# 高浜発電所 原子炉設置変更許可申請の概要

(1号炉及び2号炉 減容したバーナブルポイズンの保管場所変更)

## 【審査会合における指摘事項の回答】

## 2021年11月30日実施の審査会合における指摘事項の回答

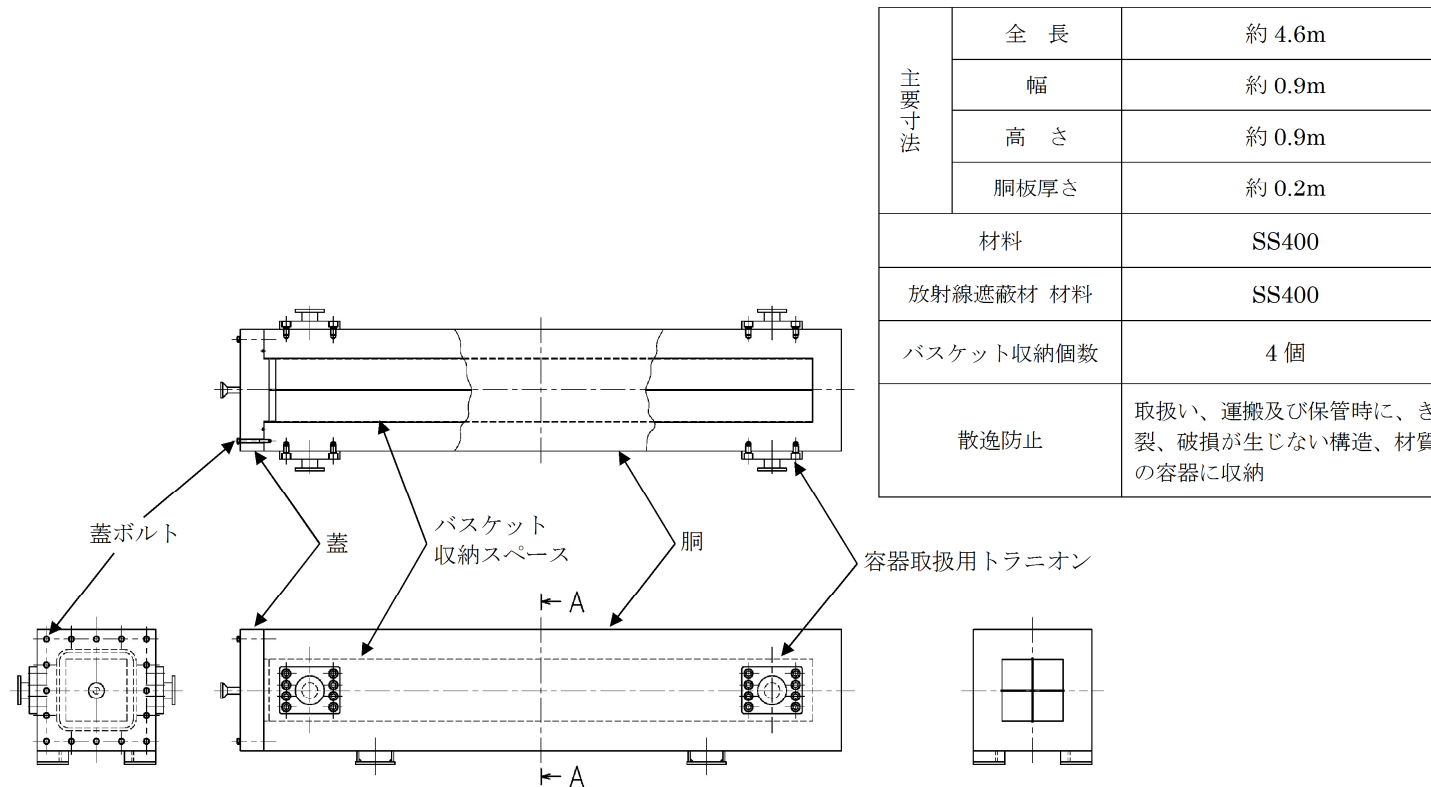
B-SG保管庫内の保管物の移動手順を以下に示すが、手順5においては、巡視点検における放射線業務従事者の立ち入りを考慮した保管物の配置（目視で保管物の外観が点検出来るように保管物の間隔を約400mm程度確保する。ただし、保管物の周り4面とも約400mmの間隔を確保しなくとも点検出来る場合は、この限りではない。）とする。

- 手順1：B-SG保管庫前に一時管理区域を設定する。
- 手順2：クレーン車によりロックアウトウォール（1列あたり7段積み。計3列）を吊上げ、B-SG保管庫の機器搬入口を開ける。
- 手順3：既保管物（蒸気発生器及び原子炉容器上部ふたを除く）を油圧ジャッキで持ち上げ、移動用のコロ台車に載せてB-SG保管庫外へ搬出する。
- 手順4：既保管物のうち、外部遮蔽壁保管庫へ移動させない物品をB-SG保管庫内に戻す。
- 手順5：減容BP運搬用容器をコロ台車に載せてB-SG保管庫内へ搬入し、空スペースに保管する。  
 なお、B-SG保管庫内は、巡視点検における放射線業務従事者の立ち入りを考慮した保管物の配置とする。
- 手順6：1号SGRコンクリート等を外部遮蔽壁保管庫に移動する。

減容B P 運搬用容器概略図

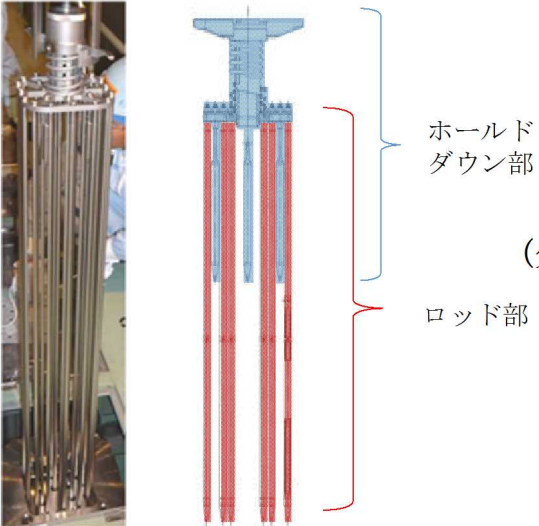
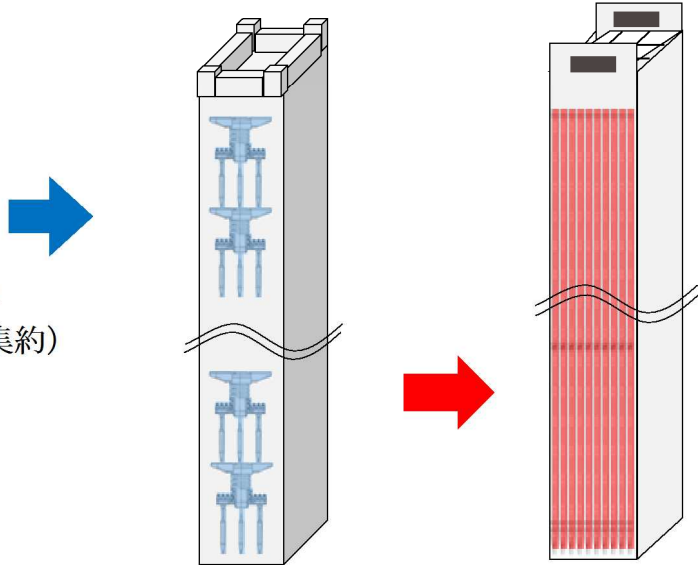
減容B Pは、放射性物質の拡散防止及び遮蔽のため、専用の容器に収納するとともに、一時的な管理区域を設定（減容B P運搬用容器については、取り扱いの観点も踏まえて寸法・重量を設定しており、容器表面から1メートルの距離における線量当量率に関して構内運搬の基準を考慮出来ないことから、管理区域を設定する。）した上で関係法令（線量当量率の基準を除く）を遵守して構内運搬を実施し、B-S G保管庫に保管する
